改善箇所説明図

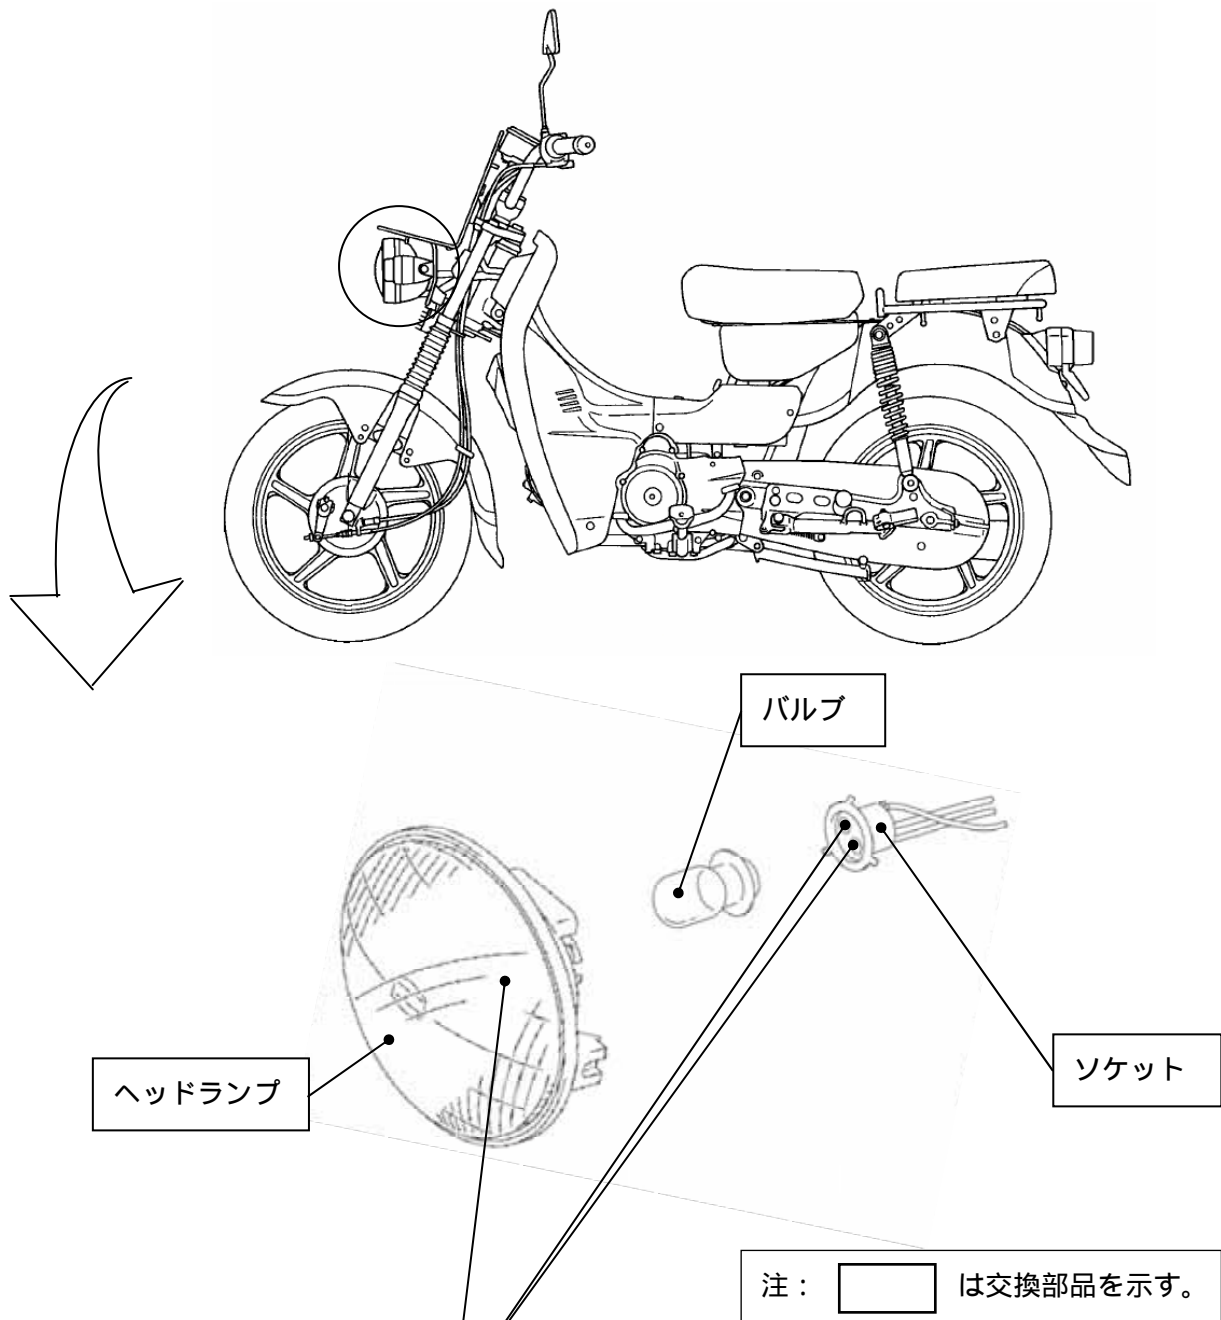
基準不適合発生箇所

前照灯の灯火器の構造が不適切なため、放熱しにくい構造となっている。そのため、点灯時及び太陽光の熱により反射器が変形してバルブに傾きが生じ、光軸が変化することがあり、最悪の場合、ソケット部の半田が溶け、リード線が抜けて前照灯が不灯となるおそれがある。

改善内容

全車両、ヘッドランプ及びソケットを対策品に交換する。また、バルブを新品に交換する。

識別：青色のシールをヘッドランプハウジングに貼り付ける。
